Dringende Sicherheitsinformation

Austausch des Netzteils bei Pflegebetten der Ecofit-Reihe

17.06.2024

Steckernetzteil SMPS - PS1102

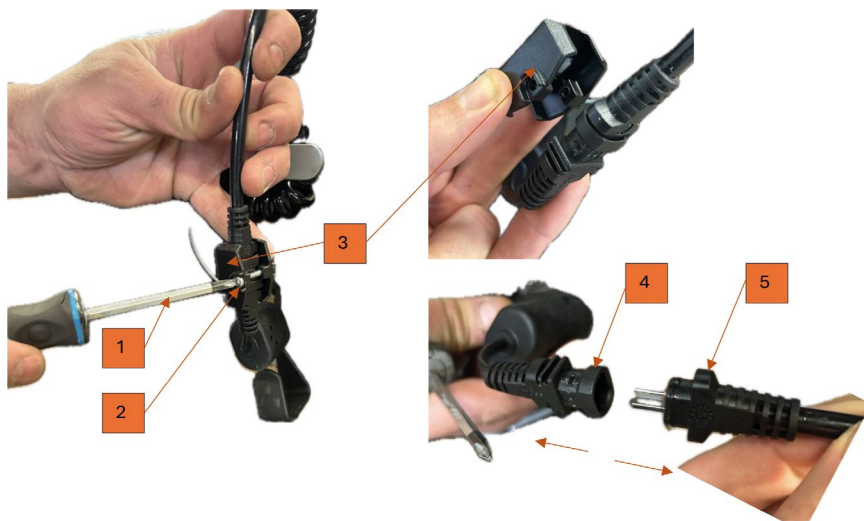
Bitte tauschen Sie bei Pflegebetten der Ecofit-Reihe in Ihrem Bestand oder bei der nächsten Wartung das Netzteil MC115L-90-EU gegen das von tecfor care kostenfrei zur Verfügung gestellte Netzteil PS1102 aus. Eine Anleitung zum Austausch finden Sie im Anhang dieses Schreibens.

1. Um das bisherige verbaute Netzteil zu demontieren, müssen Sie mit einem Kreuzschlitzschraubendreher (1) die Schraube (2) an der Sicherungskappe der Steckerverbindung lösen.
2. Anschließend können Sie die Schutzkappe (3) mit geringem Kraftaufwand herausnehmen.
3. Jetzt lösen Sie die Steckerverbindung (4+5) durch Ziehen in entgegengesetzte Richtung.

1. Nehmen Sie den neuen Stecker aus dem Lieferumfang und montieren es in entgegengesetzter Richtung, wie unter Abschnitt „Demontage“ beschrieben.
2. Nachdem die Schritte 3-1 durchgeführt wurden, ist das Netzteil einsatzfähig und kann wieder an das Stromnetz angeschlossen werden.
